# CNCelos

Rev1

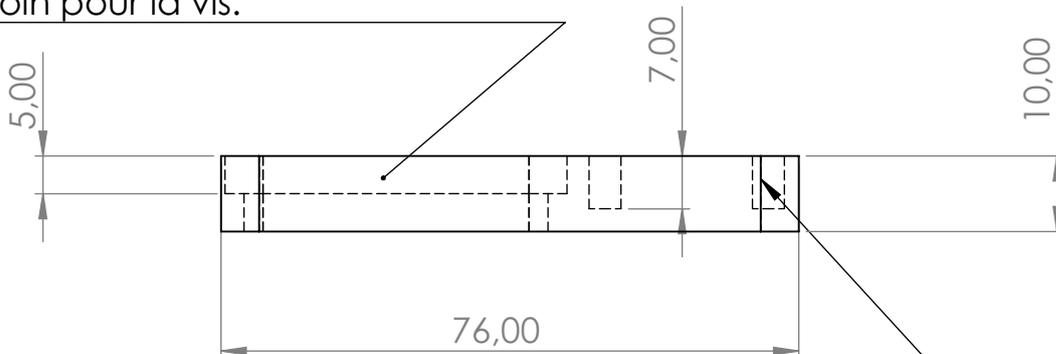
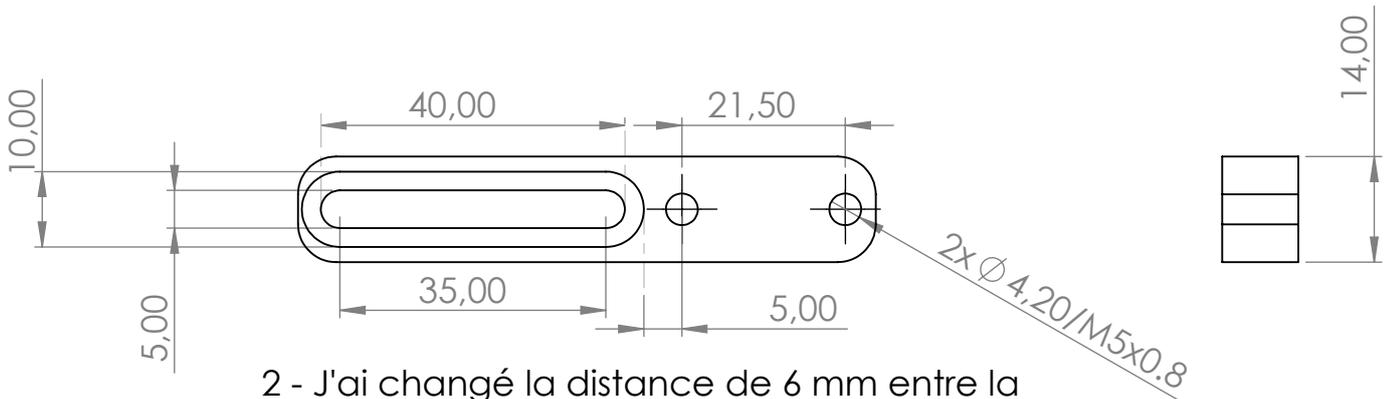
1- J'ai ajusté la dimension de la fente de 35 mm du centre au centre du rayon des 2 côtés (40 mm externe)

2 - J'ai changé la distance de 6 mm entre la paroi latérale du rayon et le trou à 5 mm.

3 - Ici, la profondeur est de 5 mm et la largeur est de 10 mm. Si vous avez besoin d'une tête totalement immergée, je peux régler - 0,1 ou 0,2 depuis la surface supérieure. Je veux également ajuster les 10 mm au besoin pour la vis.

4 - Pour avoir un filetage de 6 mm, je dois percer à 7 mm +/- car je dois tenir compte du point de forage. Est-ce que ça te va?
